Nota van Antwoord – Deel II specifieke beantwoording 2020

Tracébesluit A27/A12 Ring Utrecht

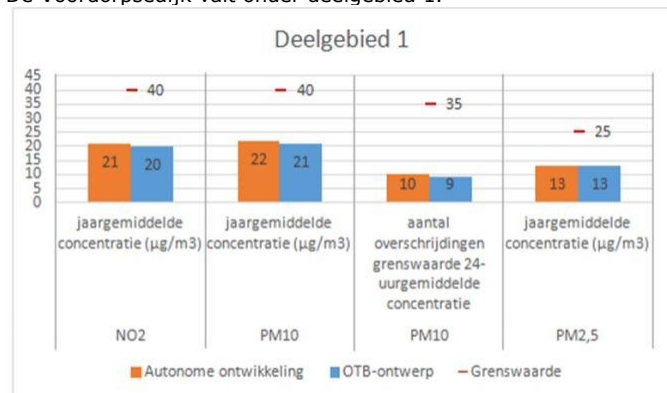
3	<p>Geluid</p> <p>Voor projecten zoals de Ring Utrecht fungeert de Wet Milieubeheer als het wettelijk kader om de geluidssituatie te beoordelen en een afweging te maken of geluid beperkende maatregelen doelmatig zijn. In het gedetailleerde onderzoek zijn alle geluidgevoelige objecten (woningen en andere in de Wet Milieubeheer benoemde geluidgevoelige objecten) betrokken, die in de toekomstige situatie een geluidbelasting hebben die hoger is dan de wettelijke voorkeurswaarde van 50 dB. Voor deze geluidgevoelige objecten is onderzocht of de wettelijke toetswaarde wordt overschreden in de situatie na uitvoering van het project in het jaar 2036. Voor de in het onderzoek betrokken geluidgevoelige objecten is in een akoestisch rekenmodel voor de verschillende situaties de geluidsbelasting bij deze objecten op de maatgevende gevel bepaald.</p> <p>Uit de verschillende rapportages met betrekking tot het Ontwerp-Tracébesluit en het bijbehorende MER Deelrapport Geluid - Hoofdrapport en Deelrapport Geluid - Specifiek blijkt dat ook met een geluidscherm ter hoogte van de Voordorpsedijk met een hoogte van 3 meter en een lengte van 300 meter er een toename in geluid ontstaat.</p> <p>Ondanks de plaatsing van geluidschermen blijkt het geluid toe te nemen. De invloed van het geluid is bepaald aan de hand van berekeningen en aannames. De werkelijke invloed</p>	<p>In het algemene deel van de Nota van Antwoord, paragraaf 2.5 Geluid, wordt nader ingegaan op de vraag waarom geluidbelastingen worden berekend en niet worden gemeten.</p> <p>De geluidbelastingen die zijn bepaald voor uw woning zijn opgenomen in bijlage 9b van het Deelrapport geluid - Specifiek van het ontwerp-tracébesluit Ring Utrecht. Ter hoogte van uw woning zal een stiller wegdek worden toegepast en worden nieuwe geluidschermen met een hoogte van 3 meter geplaatst. Met deze maatregelen kan de geluidbelasting bij uw woning met het project Ring Utrecht teruggebracht worden tot maximaal 58 dB. Dit is 9 dB lager dan de geluidbelasting die in de huidige situatie op basis van de geldende geluidproductieplafonds is toegestaan. Uw woning is een zogenaamde saneringswoning (zie Deelrapport geluid - Algemeen) en met deze maatregelen wordt voldaan aan de wettelijke opgave om de geluidbelasting bij uw woning tot maximaal 60 dB terug te brengen.</p> <p>Er is dus geen sprake van een toename van de geluidbelasting bij uw woning die wordt veroorzaakt door het project Ring Utrecht.</p>	Ja

van het geluid kan pas na realisatie van het project vastgesteld worden. Om een goede vergelijking mogelijk te maken moet er een nulmeting ter plaatste worden uitgevoerd.

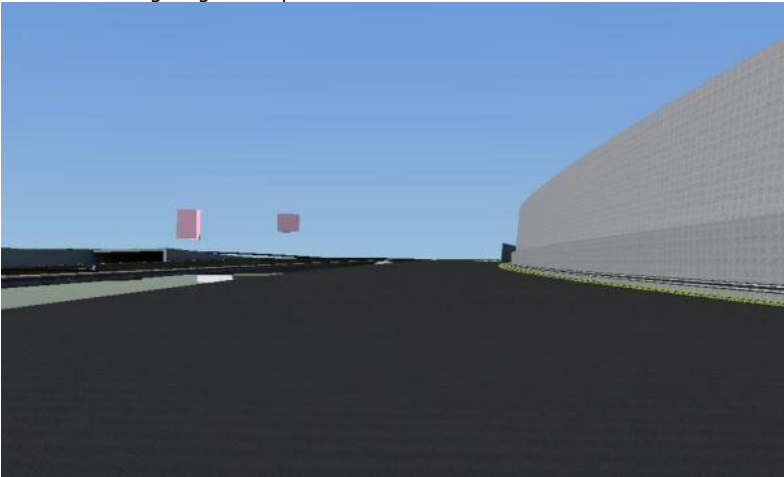
Gezien bovenstaande kunnen wij niet de conclusie trekken dat de aanleg van dit tracé een verbetering is voor de luchtkwaliteit ten opzichte van de autonome ontwikkeling.

De figuur 5.33 geeft de maximale jaargemiddelde concentraties weer. Hieruit blijkt dat langs het traject op locaties met de hoogste maximale concentraties deze niet slechter worden door het project. Op andere locaties gaan de concentraties wel iets omhoog maar blijven nog steeds ruim onder de norm. Uw conclusie dat er geen sprake is van een verbetering van de luchtkwaliteit ten opzichte van de autonome situatie klopt. In de milieu-effectrapportage en ontwerp-tracébesluit is aangegeven dat er inderdaad geen sprake is van een verbetering. De bijdrage van slijtage van banden en remmen zijn meegenomen in de emissiefactoren en daarmee meegenomen in de luchtberekeningen.
